**Dodatek č. 6**  
**ke Smlouvě o dílo ze dne 6. 8. 2021**  
č. smlouvy objednatele: DS2121/04760

**dodatek č. 6 ke smlouvě o dílo ze dne 6. 8. 2021, která byla uzavřena s vybraným dodavatelem veřejné zakázky na stavební práce s názvem „Oblastní nemocnice Jičín – Novostavba pavilonu „A“ pro laboratoře a onkologii“ (dále jen „smlouva“ nebo „smlouva o dílo“ nebo „SOD“) (dále též jen „dodatek“)**

# ZMĚNOVÝ LIST

**030NZ**

**Schéma zapojení SP: Z1a + Z11a**

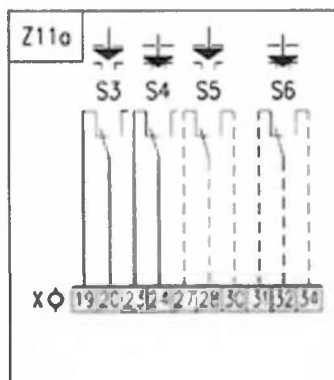
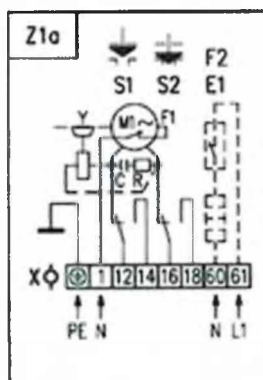
<b>1 Technický popis změny:</b>	
<b>1.1 Popis původního řešení:</b> Dodávka a montáž armatur dle PD.	
<b>1.2 Popis nového řešení:</b> Záměna litinových ventilů s elektropohonem za provedení v materiálu nerezová ocel.

<b>2 Zdůvodnění změny:</b>	
Záměna kulových ventilů na vodovodním potrubí v kolektoru vedoucího z náhradního zdroje. V původním řešení je ventil v bronzovém provedení a provádí se záměna za nerezové provedení, z důvodu sjednocení materiálu, jelikož potrubí je také nerezové. Záměna se provádí na požadavek ONJC, kdy ONJC uvádí lepší vlastnosti materiálu a lepší ocharanu před legionelou, dle předchozích zkušeností.

# Dopočet trasy kabelovodu

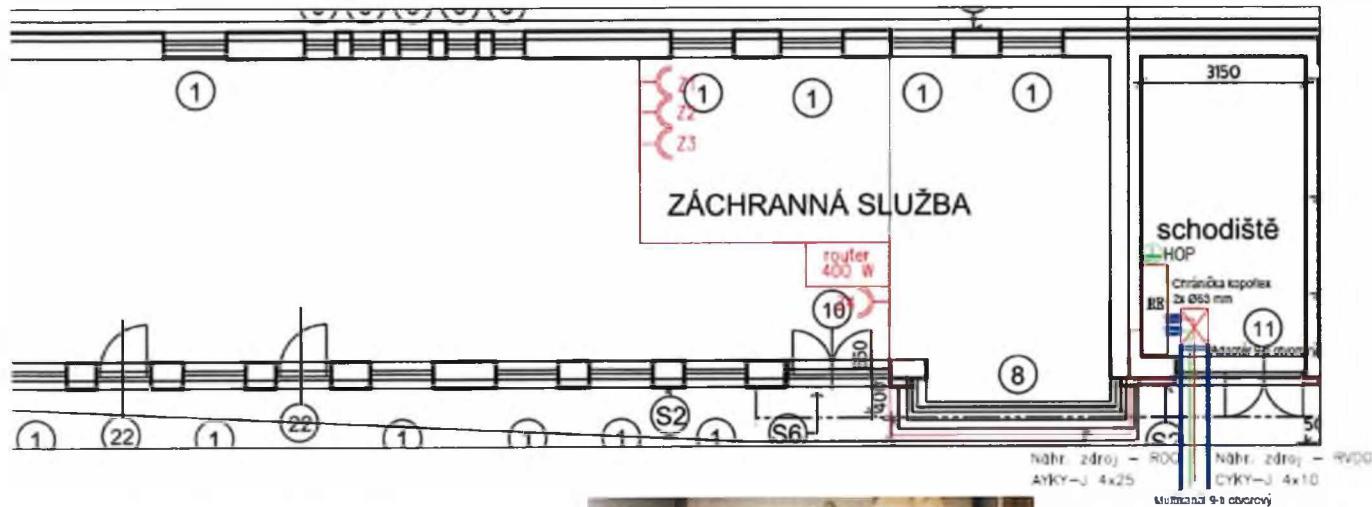
Dopočítání trasy kabelovodu - od stávajícího podzemního kolektoru do budovy DZS proběhla změna trasy kabelovodu doplněná kabelovou komorou. Z prostorových důvodů nebylo možno provést dle stávající PD.

Trasu kabelovodu vypádat směrem od objektu DZS

Rozvaděč RE vlevo od vstupních dveří

# SITUAČNÍ VÝKRES

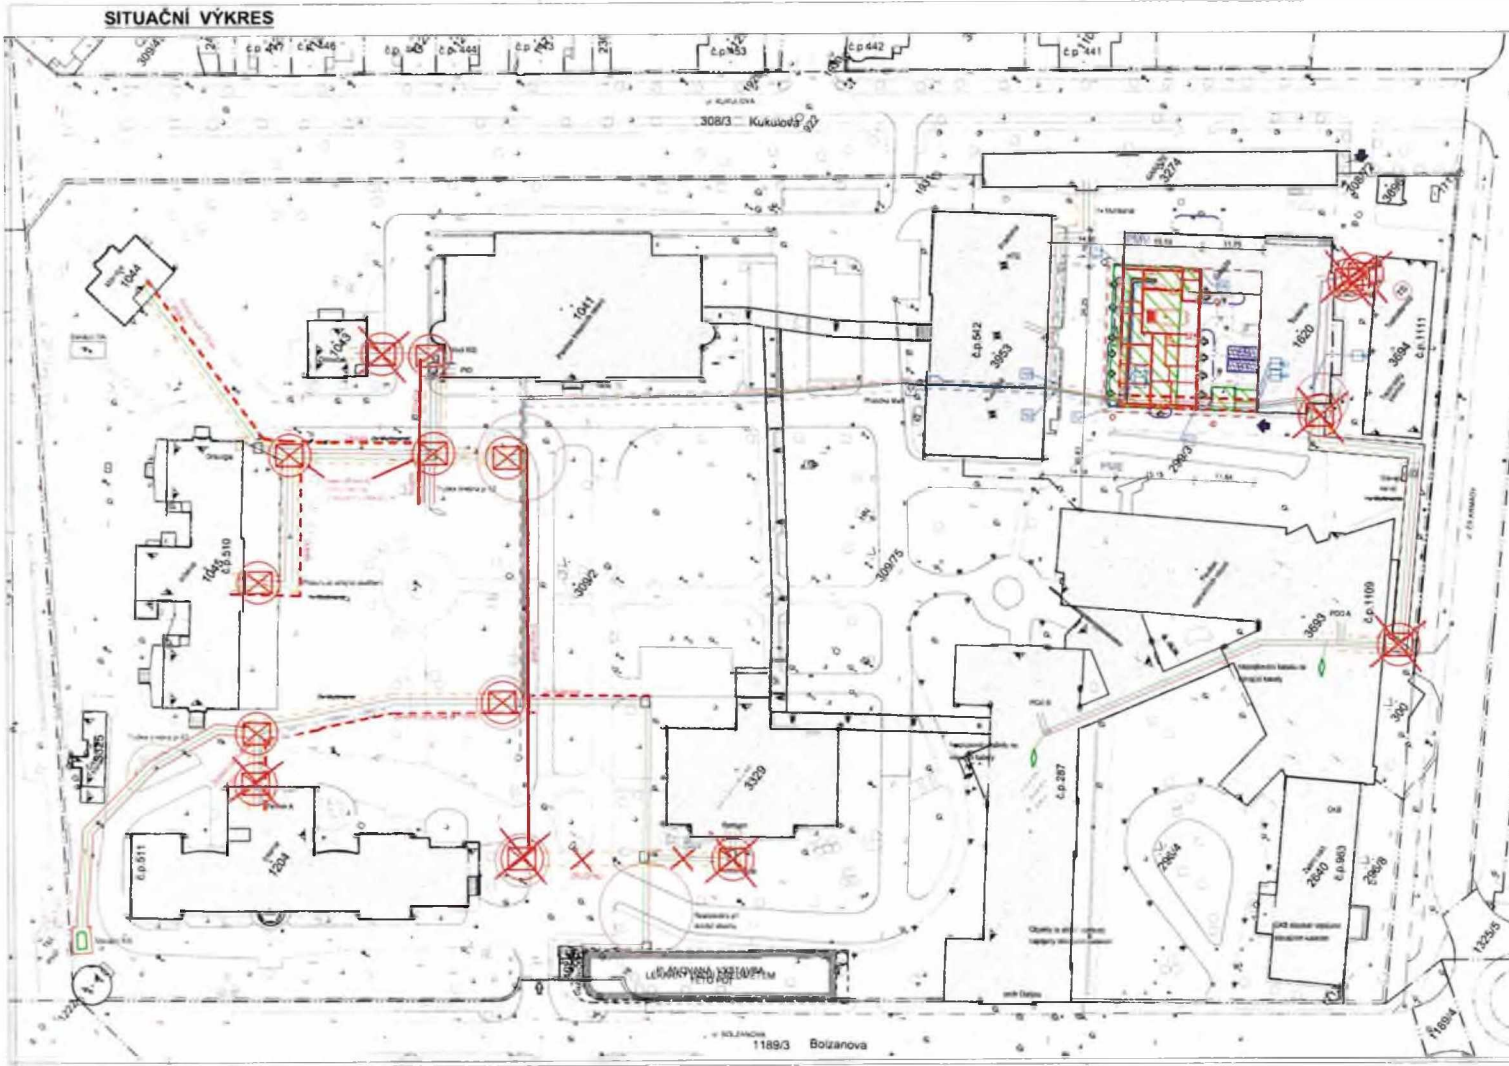
Kabelovod pod Energocentrem - změna kabelovodu pod částí budovy SO.02 do zemního kolektoru SO.03 doplněná o systémové desky (izolovaný vstup kabelů). Z prostorových důvodů nebylo možno provést instalaci projektované kabeláže a bylo nutné dopočítat chybějící materiály.

Změna kabelových komor - změna počtu a typu kabelových komor. Nově uvažované kabelové komory jsou včetně odjímatelných poklopů.

Označení ZL032NZ v situaci

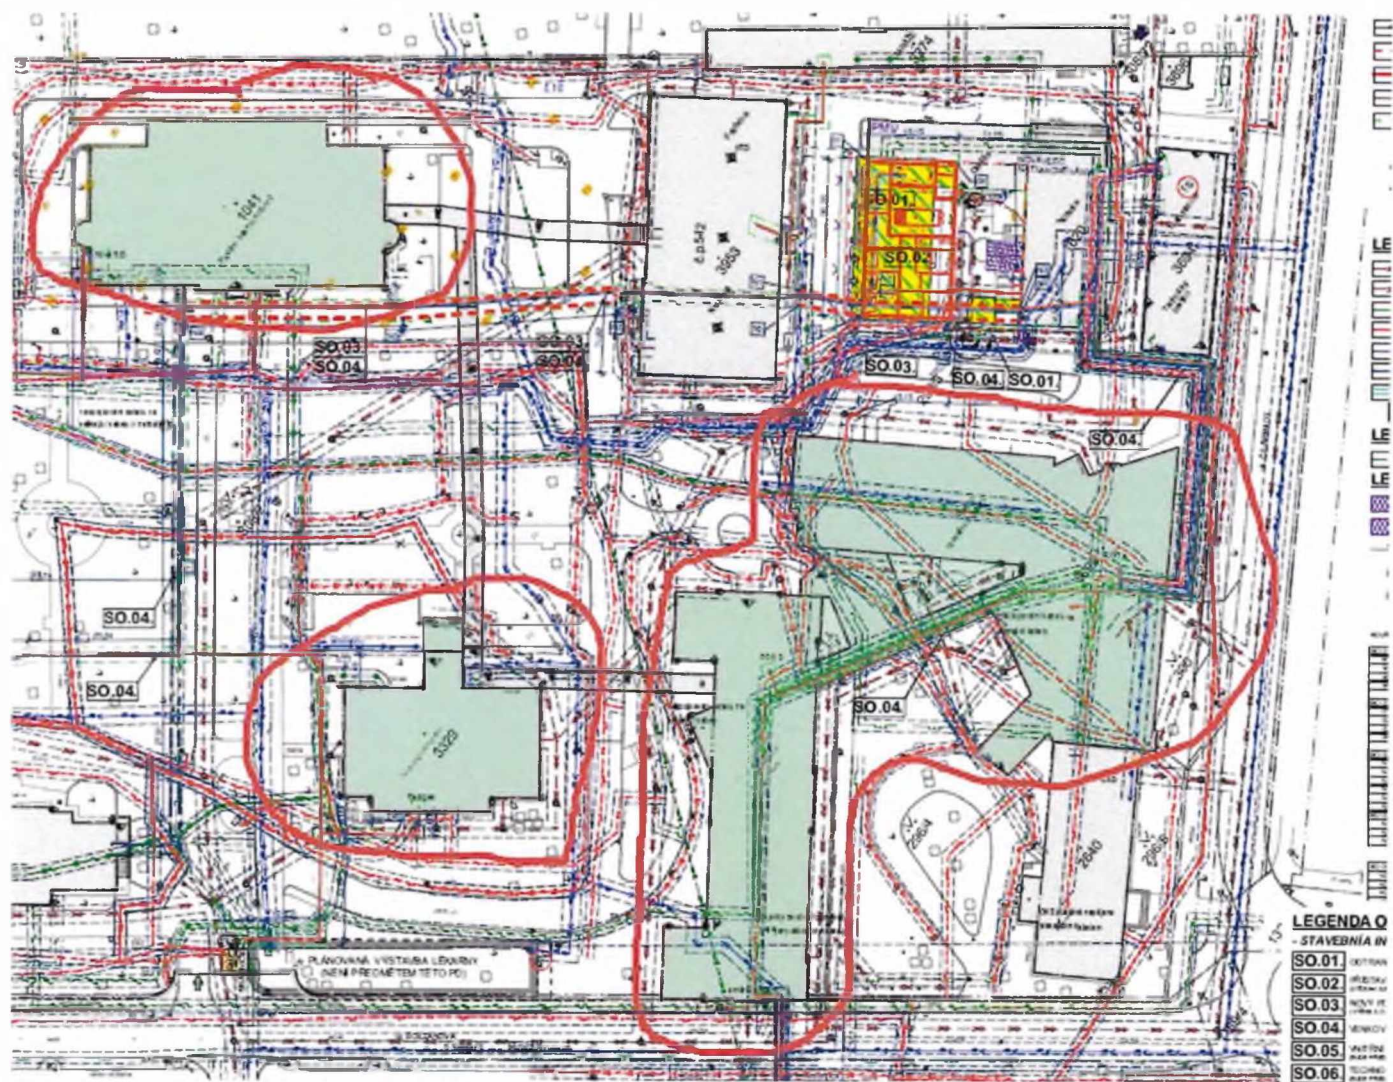
Dle projektu měl být umístěn profil na stěnu a pomocí třmenové příchytky uchycen kabel.

Toto nebylo možné viz foto

A proplétání se mezi VZT

A stav po odkrytí podhledu... původní kabeláž

A další stav ... umístění žlabu, nebo jeho zavěšení vedle, pod stávající vedení

**1.2 Popis nového řešení:**  
Doplnění trasy o žlaby v místě kolizí se stávajícími rozvody.

Blokové schéma RVDO a vývody do jednotlivých pavilónů

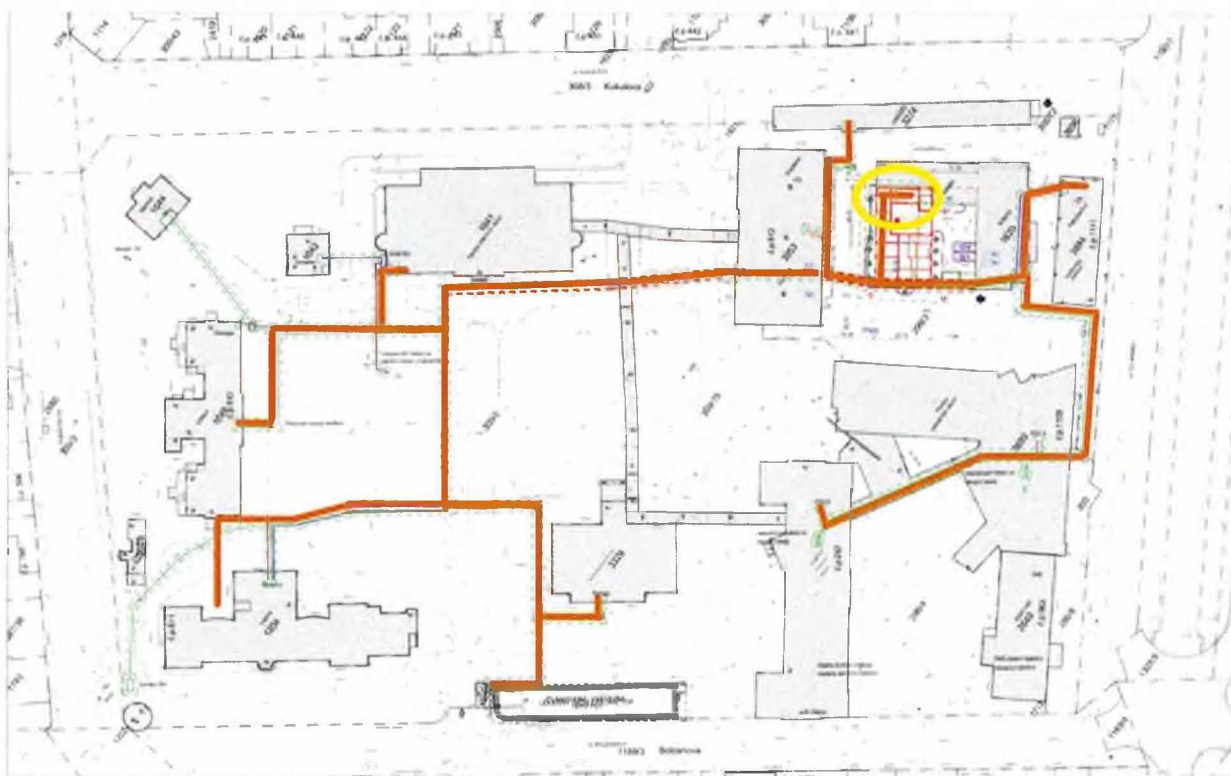
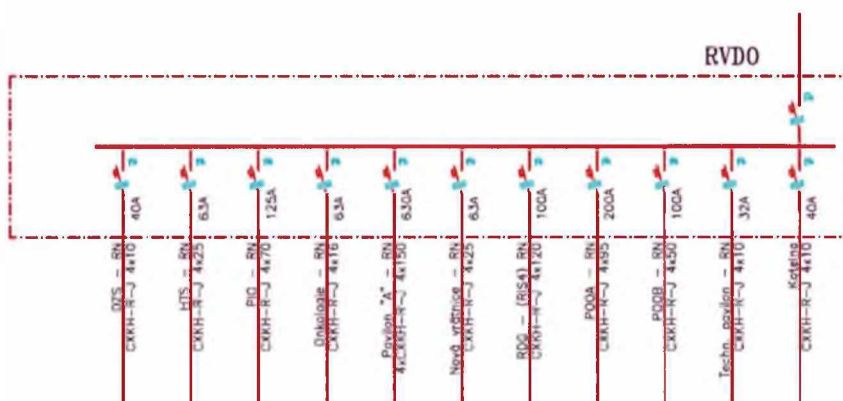
Vyznačení areálových rozvodů bezpečnostních kabelů z rozvodny VDO umístěné v SO.02 a realizace VDO do jednotlivých pavilónů

Žlutě je označen rozvaděč VDO v SO.02
